Bericht des Beurteilungsgremiums

Studienauftragsverfahren Planung Bäderquartier

A1.1 Studie Bétrix & Consolascio

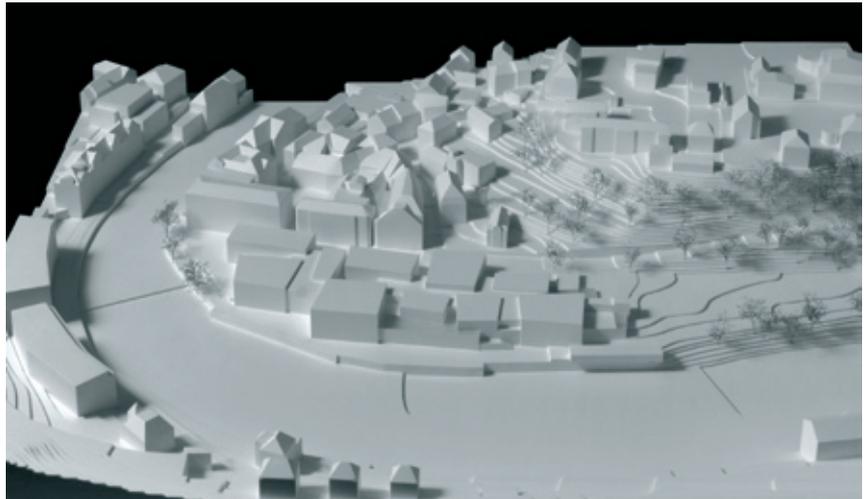
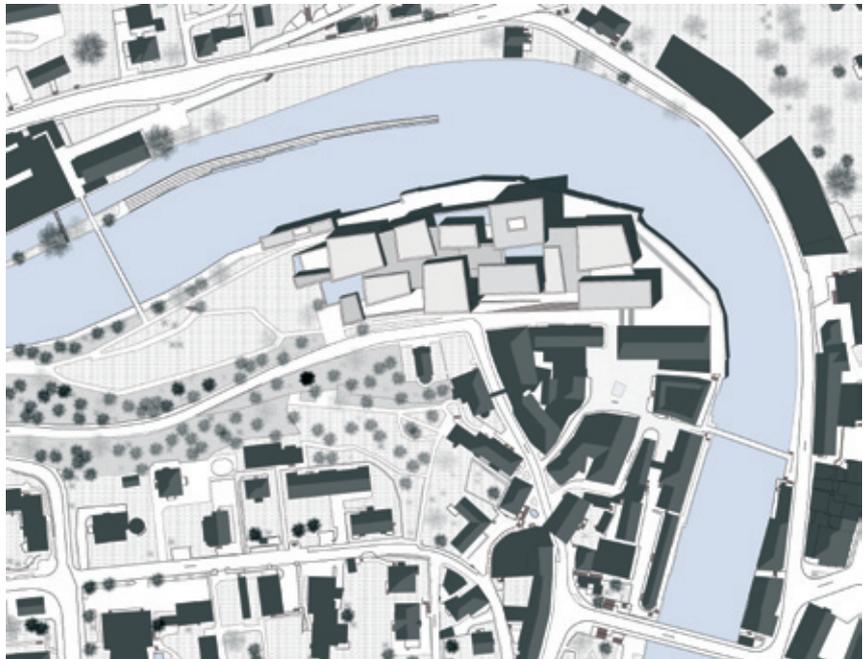
Mit der Stellung und Ausbildung des Wohnbaukörpers wird der Kurplatz definiert. Das Beurteilungsgremium stellt sich allerdings die Frage, ob die Wohnbaute tatsächlich präzise in der Flucht des Verenahofs gesetzt werden muss. Im Interesse einer räumlich besseren Wirkung sollte von der Gebäudeflucht Nordtrakt Verenahof und Bären abgewichen werden.

Die Wohnbauten stehen teilweise in einer Beziehung mit der Therme; es fehlt eine klare programmatische und städtebauliche Eigenständigkeit. Die Wohnungen erfüllen die geforderten Qualitätsansprüche in punkto Belichtung und Grundrisse nicht.

Der vorgeschriebene Gewässerabstand zur Limmat ist mehrfach unterschritten, was eine kompensatorische Leistung, zum Beispiel in Form eines attraktiven Limmatuferwegs, voraussetzen würde. Der Raum zwischen der Therme und der Limmat ist noch wenig entwickelt, bietet indes gute Voraussetzungen für die Schaffung eines attraktiven öffentlichen Freiraums.

Die im Raumprogramm verlangten Flächen für die verschiedenen Funktionen sind insgesamt gut erfüllt; die ausgewiesenen Technikflächen sind hingegen nicht ausreichend und teilweise falsch positioniert. Die richtige Anordnung und Dimensionierung der Technikflächen sowie die notwendige Kapazitätserhöhung im Bereich Umkleiden bedingen unter Umständen eine Anhebung der Bäder-Ebene.

Die Aussenräume und die aussen liegenden Wasserbecken sind zu klein dimensioniert und sollten stärker auf die Limmat ausgerichtet sein.

A1.3 Studie Max Dudler

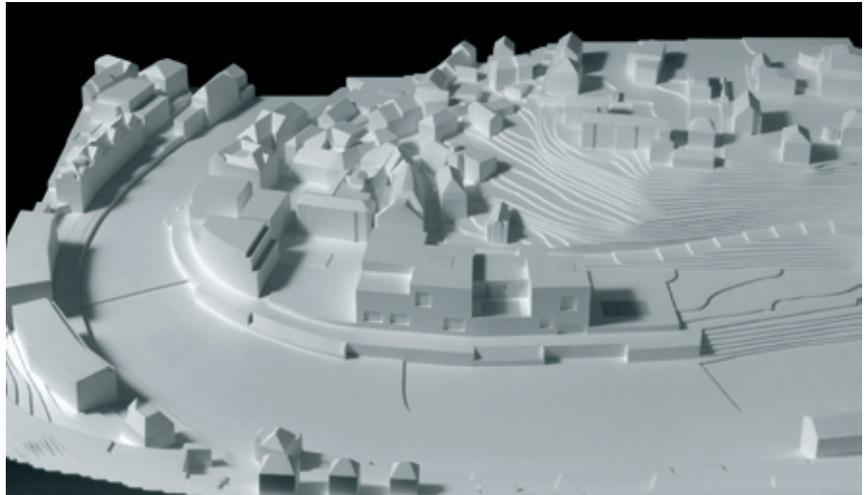
Die vertikale Stapelung der einzelnen Bäderbereiche bedingt für die Badegäste ein dauerndes Auf und Ab. Die grosse, zentrale Treppenanlage wird als zu pathetische und zu monumentale Geste angesehen. Sie ist zudem wenig benutzerfreundlich. Die introvertierte Anordnung der Bäder mit vielen kleinen Nischen ist insgesamt zu eng. Sie stellt mehr ein Hotelbad als eine Thermenlösung dar, was betrieblich ausdrücklich nicht gewünscht ist. Auch wird bezweifelt, ob die Therme Spitzenkapazitäten mit mehreren Tausend Badegästen abfangen kann. Der Preis der starken baulichen Verdichtung sind erhebliche funktionale Mängel in den betrieblichen Abläufen.

Die Technikflächen sind viel zu klein dimensioniert: Ein zusätzliches Technikgeschoss unter den Wasserflächen wäre wahrscheinlich nötig. Dieses hätte zur Folge, dass der Baukörper noch höher würde und die Garderoben tendenziell nach oben rutschen müssten (mit allen hieraus entstehenden Verbindungsproblemen). Die angedachte Anordnung der Technik in konzentrierten, vertikalen Schächten wird aus Sicht der Betreiber hinterfragt. Im Rahmen der Überarbeitung ist die Zweckmässigkeit einer solchen Lösung in Bezug auf Bau, Betrieb und Unterhalt nachzuweisen.

Das Sohlenprofil ist im Bereich der Erschliessungskerne und von den Technikräumen verletzt. Zwischen der Therme und dem Wohngebäude bestehen, soweit überprüfbar, erhebliche Verletzungen, welche bei der Überarbeitung zwingend zu bereinigen sind.

Die Tiefgarage verletzt den Perimeter und tangiert im Bereich Parkstrasse Drittgrundstücke.

Das Aussenbad ragt ca. 5 Meter in das Baufeld für Tiefbauten. Bei der Überarbeitung ist darauf zu achten, dass die Aussenangebote innerhalb der Hochbaufelder zu liegen kommen.

A2.1 Studie Mario Botta, zur Weiterbearbeitung empfohlen

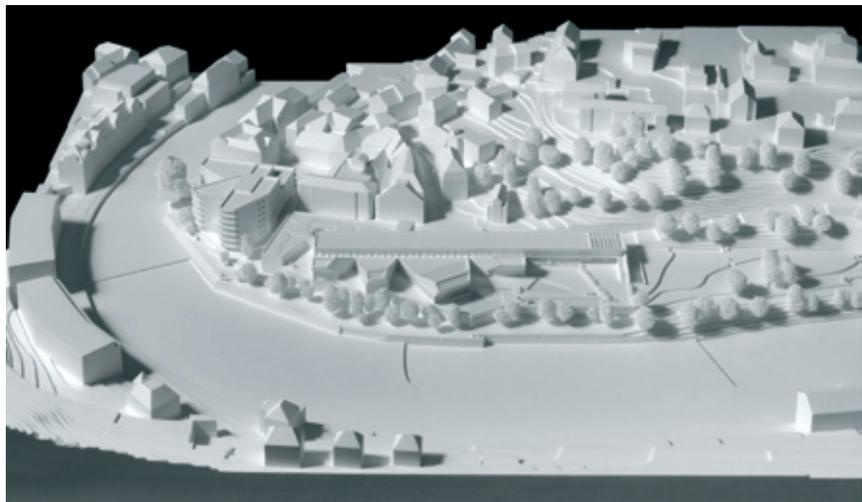
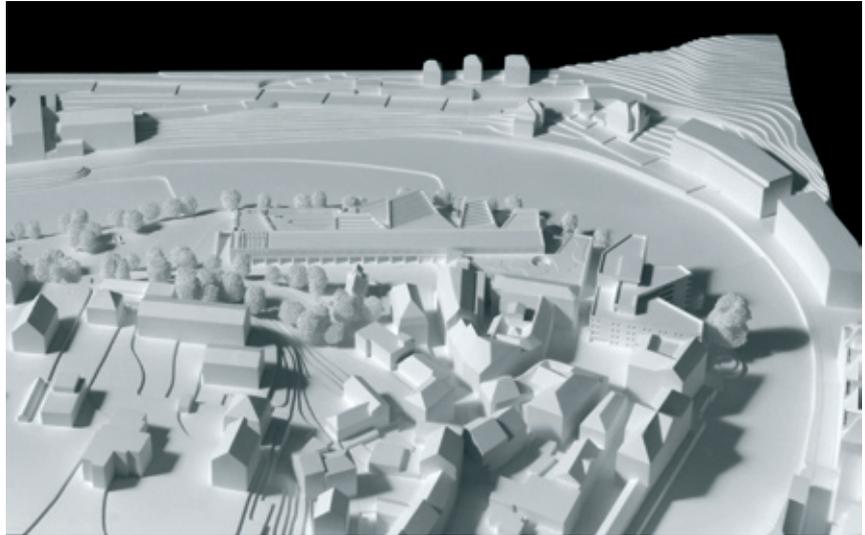
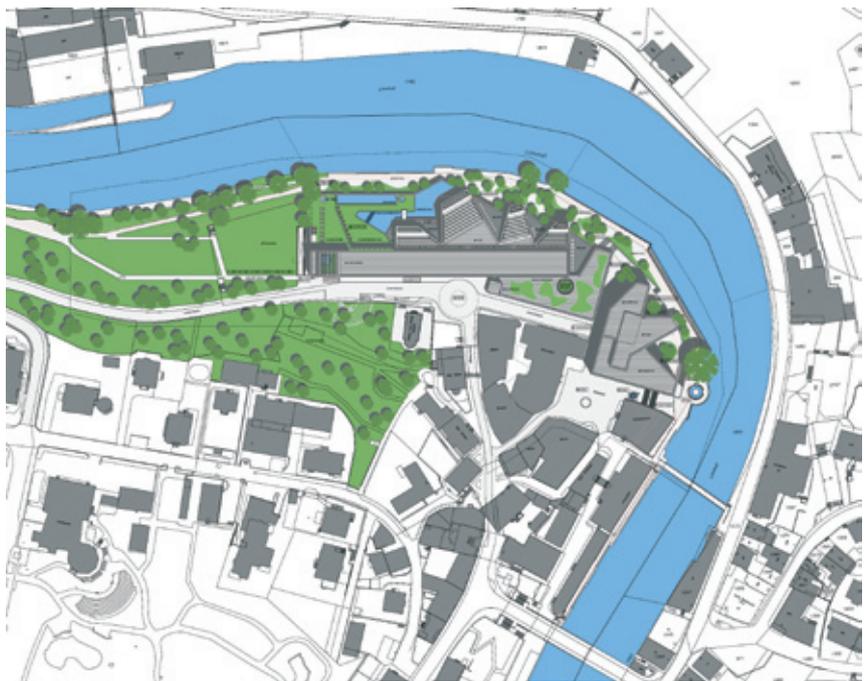
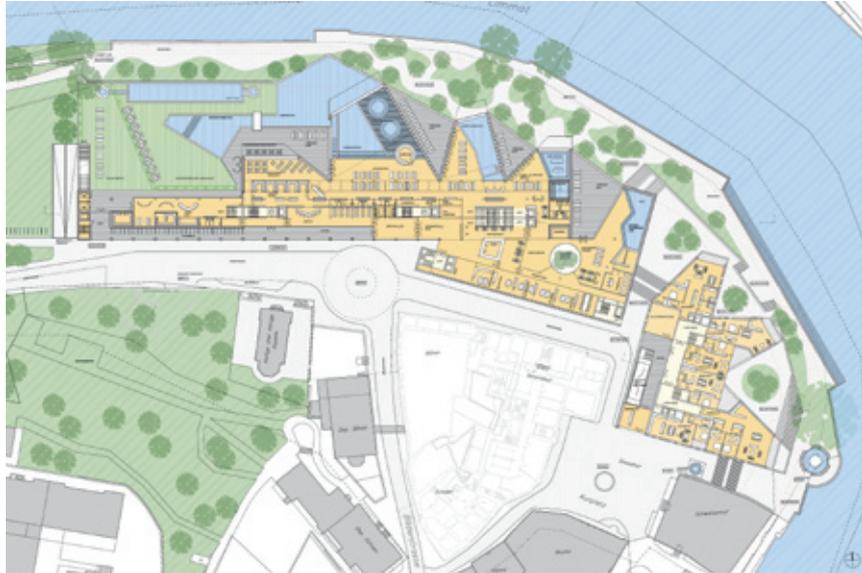
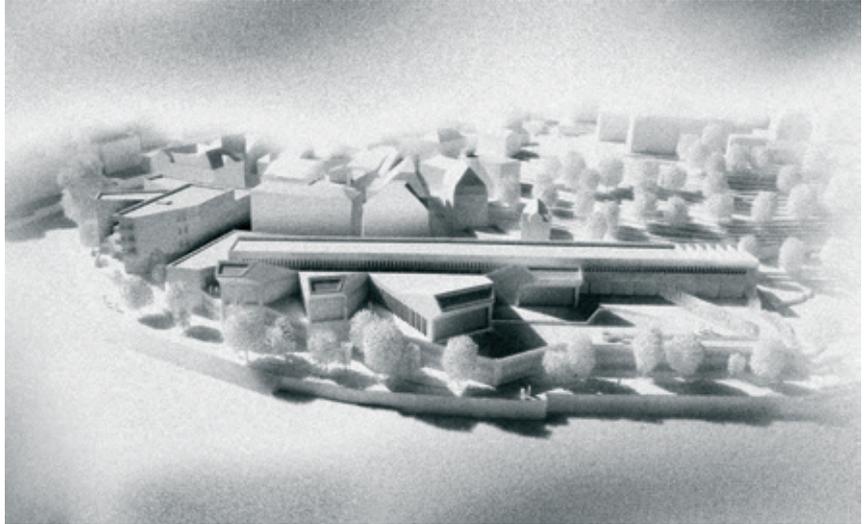
Die «Finger» der Therme sind in ihrer Morphologie zu erhalten. Sie sollen jedoch architektonisch beruhigt werden, indem die Vielzahl an unterschiedlichen Öffnungen reduziert wird.

Durch die Öffnung des Eingangsbereichs in Richtung Dreikönigs-Kapelle wird davor ein grosszügiger Raum geschaffen. Die Kontur des Gebäudes weist jedoch zuwenig auf den Eingang hin. Zudem tritt die Erschliessungstreppe der Tiefgarage als sekundäres Erschliessungs-Element in der Volumetrie zu markant in Erscheinung.

Der Wohnungsbau tritt als kohärente Front an der Limmat in Erscheinung und erreicht die verlangten Nutzflächen. Die Wohnungen sind jedoch tendenziell zu gross, was eine generelle Überplanung des Wohnungsbaus bedingt. Die Wohnungsgrundrisse sind zudem zu tief; die natürliche Belichtung entspricht nicht dem angestrebten Wohnungsstandard. Die durch die Loggien entstehende Ecksituation am Kurplatz muss überarbeitet werden.

Das Restaurant im ersten Untergeschoss, mit Bezug zur Limmat, muss auch zum höher liegenden Kurplatz eine Beziehung entwickeln.

Der Badebereich erfüllt die Anforderungen. Die in den Briefings aufgezeigten Mängel sind aber teilweise noch vorhanden. So sind die Liegeflächen mehrheitlich an den Verkehrsflächen angeordnet und dadurch teilweise weniger attraktiv und störungsanfälliger. Berücksichtigt wurde der Abtausch des Bewegungsbeckens und dessen Abschirmung aus Lärmschutzgründen. Das Angebot ist insgesamt gut gegliedert und lässt ausreichend Spielraum für künftige Anpassungen. Abgesehen von den markanten «Fingern» fehlt ein wesentliches Alleinstellungsmerkmal oder eine Attraktion im Badebereich. Der Innenraum der Therme ordnet sich noch zu stark rein funktionalen Aspekten unter. Der Ausenbereich ist attraktiv und ermöglicht den angestrebten Sommerbetrieb. Die Organisation des Garderobenbereichs sowie die interne Erschliessung und Gestaltung des Saunabereichs bedürfen einer weiteren, vertieften Bearbeitung. Die Idee des Lichthofs bis ins erste Untergeschoss ist bestechend.

Städtebau und Architektur	<p>Für die Weiterbearbeitung der Studie von Mario Botta formulierte das Beurteilungsgremium zuhanden der Auftraggeberinnen folgende Hinweise:</p> <ul style="list-style-type: none"> • Der Übergang zwischen dem «Kopf» der Therme mit Passarelle und dem Mättelipark sollte fließender gestaltet werden. • Der Eingangsbereich an der Parkstrasse sollte geklärt und städtebaulich betont werden. Sekundäre Erschliessungselemente sollten sich unauffällig in das Gebäudevolumen integrieren (z.B. Treppe zur Erschliessung des Dachgartens). • Die Lichthauben («Finger») der Therme sind als Erkennungsmerkmal von grosser Bedeutung. Sie sind morphologisch zu belassen, wirken aber architektonisch überinstrumentiert und sollten entsprechend optimiert werden. • Die Architektur der Therme und des Wohntraktes sollte innen wie aussen generell ruhiger wirken. • Das Dach der Therme über dem Wellnessbereich und der Verwaltung sollte als extensiv begrünte Fläche und nicht als nutzbarer Garten ausgebildet werden. Auf eine Brüstung sollte verzichtet werden.

Betrieb und Funktionalität	<ul style="list-style-type: none"> • Die Sauna sollte im Innen- wie im Aussenbereich überprüft werden. • Die Funktionalität der Eingangs- und Umkleidesituation sollte überprüft werden. • Die Sauna- und Wellnessangebote sollten funktional optimiert und besser an die Therme angebunden werden. • Der Entwurf ist vor allem im Hinblick auf die Investitions- und Folgekosten zu überprüfen.
Erschliessung und Anbindungen	<ul style="list-style-type: none"> • Die möglichen Auswirkungen der neuen Tiefgaragenererschliessung auf die anliegende Bäder- resp. Saunanutzung sollten zum Anlass genommen werden, die Ein- und Ausfahrtssituation grundsätzlich zu überdenken. • Eine Verlegung der Bushaltestelle in westlicher Richtung mit einer Integration des Haltestellenbereichs in die bestehende Tiefgaragenzufahrt sollte geprüft werden, damit das Verkehrsaufkommen auf dem Platz möglichst gering gehalten werden kann. • Es sollte eine hindernisfreie, stufenlose Verbindung zwischen Limmatuferweg und Kurplatz angeboten werden. Diese müsste nördlich des Schweizerhofs geführt werden.

Ergänzende Nutzungen	<ul style="list-style-type: none"> • Die Wohnungstiefen sind zu gross angelegt; die natürliche Belichtung wird als problematisch beurteilt.

- Die Wohnungen sind tendenziell zu gross dimensioniert. Die Grösse der Attikawohnung sollte überprüft werden.
- Am Kurplatz sollten keine Wohnungen im Erdgeschoss vorgesehen werden.
- Für das externe Restaurant sollte der Bezug zur Limmat gestärkt werden und eine Beziehung zum höher liegenden Kurplatz geschaffen werden. Das Restaurant sollte auch den Kurplatz beleben.

A2.2 Studie Bétrix & Consolascio

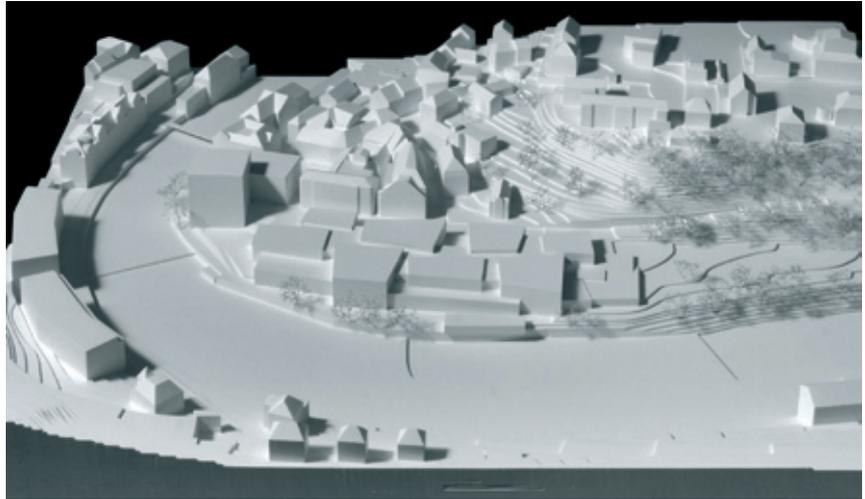
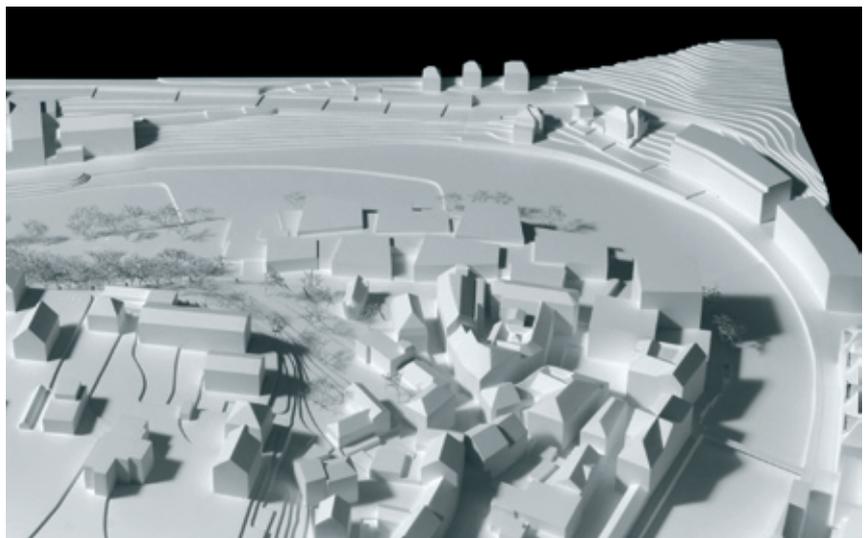
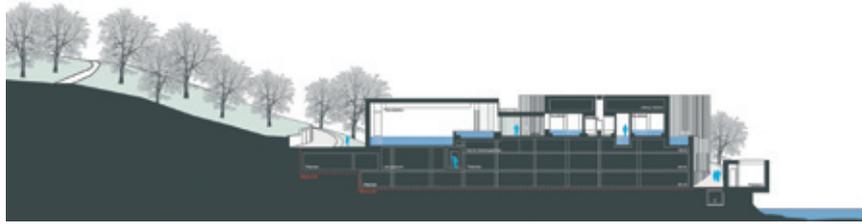
Problematisch ist die Ausbildung des Eingangsbereichs zur Therme: Der Keil der Treppenanlage hinauf zum Eingang ist zu monumental und seine Volumetrie in unmittelbarer Nachbarschaft zum Verenahof unverständlich.

Im Bereich des Limmatknies ist das optional geforderte Restaurant mit seiner Zugänglichkeit auch von aussen zu einem Hauptmoment der Therme geworden. Die aufgezeigte Lösung weist eher auf Probleme hin, als diese wirklich zu lösen.

Wohnbauten	Ein weiterer Schwachpunkt des Ansatzes der Studie liegt im Bereich der Wohnbauten: Der turmartige, kubische Baukörper erfüllt seine Funktion eines Vermittlers weder bezüglich der Massstäblichkeit noch der städtebaulichen Setzung. Zudem wirkt die Wohnungstypologie allzu gewöhnlich und wenig ortsspezifisch.
Freiraum	Die Uferpromenade schiebt sich als attraktiver, öffentlicher Raum vor der Badewelt durch und bietet interessante Raumeindrücke zu beiden Seiten hin. Unverständlich ist die (vom Programm her nicht mehr geforderte) Flusssauna. Diese ist isoliert und betrieblich nicht eingebunden.
Würdigung	Der Vergleich der zur Überarbeitung empfohlenen mit der nun überarbeiteten Studie zeigt auf, wie flexibel das Konzept der an einen «Hyperraum» angegliederten Kompartimente ist. Die Anordnung der Bäder und Ruhebereiche hat sich wesentlich verändert, das Konzept bleibt das gleiche. Diese Flexibilität wird durch die bauliche Raumzonierung nach dem Bau der Therme nicht mehr vorhanden sein. Die attraktiven Angebote können mittel- bis langfristig nur unter zu hohem Aufwand erneuert und dem Zeitgeist angepasst werden. Der Umgang mit den öffentlichen Nutzungen und der Gastronomie im Bereich Limmatknie und Kurplatz wird positiv beurteilt, die städtebauliche Situation am Kurplatz wird jedoch gegenüber dem heutigen Zustand kaum verbessert.

A2.3 Studie Max Dudler

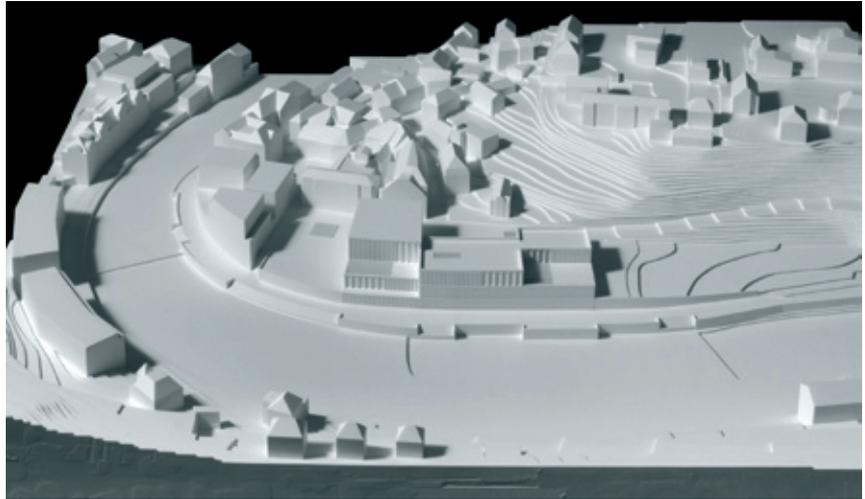
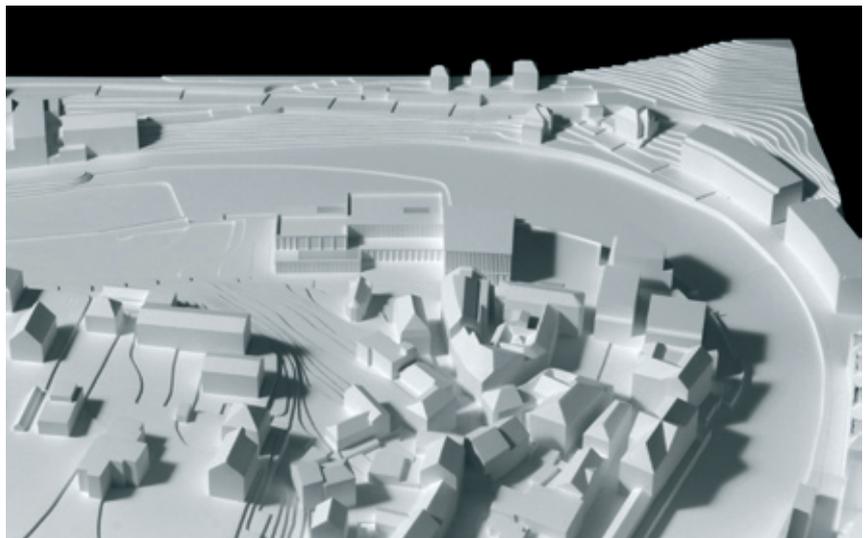
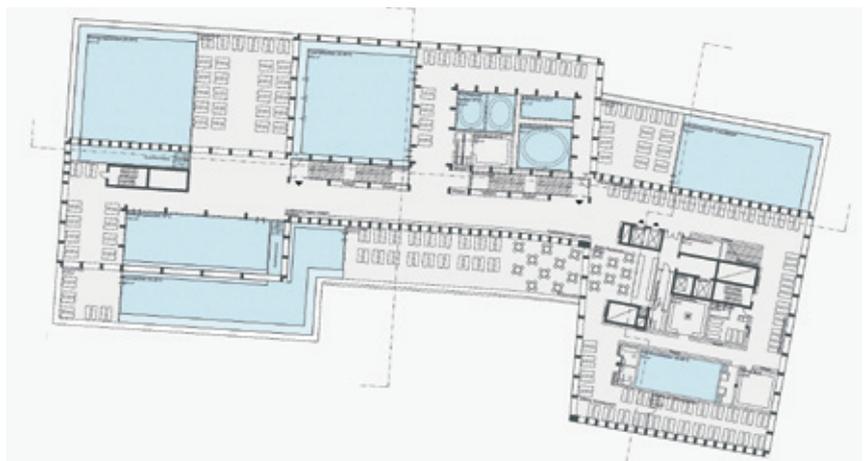
Durch die verschiedenen Badeterrassen mit interessanten Blickbeziehungen in die Umgebung werden nun zwar mehr Aussenflächen angeboten, allerdings

<p>sind diese stark fragmentiert und in ihrer gleichartigen Ausprägung wenig differenziert. Leider wird das räumliche und atmosphärische Potenzial dieser Terrassen zum bestehenden Mättelipark nicht offensiver ausgespielt (was sich durch die Referenz zu den hängenden Gärten von Semiramis durchaus angeboten hätte). So bleiben diese Aussenräume allzu stark dem Gebäude unterworfen und können dadurch nur wenig Eigenständigkeit entwickeln. In einer Art Umkehrung der Bedürfnisse ist der an sich attraktive Dachgarten der Sauna zu gross geraten. Einen solchen üppig bewachsenen Garten Eden hätte man sich für den Badebereich gewünscht. Der betrieblich wichtige Saunabereich ist zudem etwas unübersichtlich organisiert und räumlich nicht sehr ausgereift.</p>
Erschliessung und Anbindung	<p>Die zwei Alternativen bietenden Verbindungen zwischen Kurplatz und Limmatuferweg werden vom Beurteilungsgremium positiv beurteilt. Ebenso zweckmässig ist die neue Zufahrt zur Tiefgarage, welche eine funktionierende unterirdische Anlieferung ermöglicht; damit kann die bestehende Wendelrampe umgenutzt werden. Die Organisation der Tiefgarage ist wenig übersichtlich, und teilweise zu eng; die geforderte Anzahl Parkfelder wird nicht erreicht. Die direkte Verbindung zwischen Tiefgarage und neuem «Limmatplatz» ist sehr attraktiv.</p> <p>Die verlangten internen Anbindungen zwischen Verenahof und Therme sowie zwischen Wohnungsbau und Therme sind nur über die Tiefgarage möglich.</p>

Baurecht	<p>Der Gewässerabstand ist mehrheitlich unterschritten.</p>
Würdigung	<p>Insgesamt haben die Verfasser einen städtebaulich und architektonisch hochstehenden Beitrag zu dieser komplexen Aufgabenstellung eingereicht. Die klare städtebauliche Grundidee mit dem neu geschaffenen Bäderplatz vermag weiterhin zu überzeugen. Im Baufeld B wird mit einigen kleineren Vorbehalten eine entwicklungsfähige Lösung aufgezeigt. Für die Therme gelang es den Studienverfassern letztlich aber nicht, die spezifischen, für die zweite Phase präzisierten Anforderungen des Betreibers so umzusetzen, dass die Bedenken bezüglich einer in allen Belangen tragfähigen Lösung ausgeräumt werden konnten.</p>
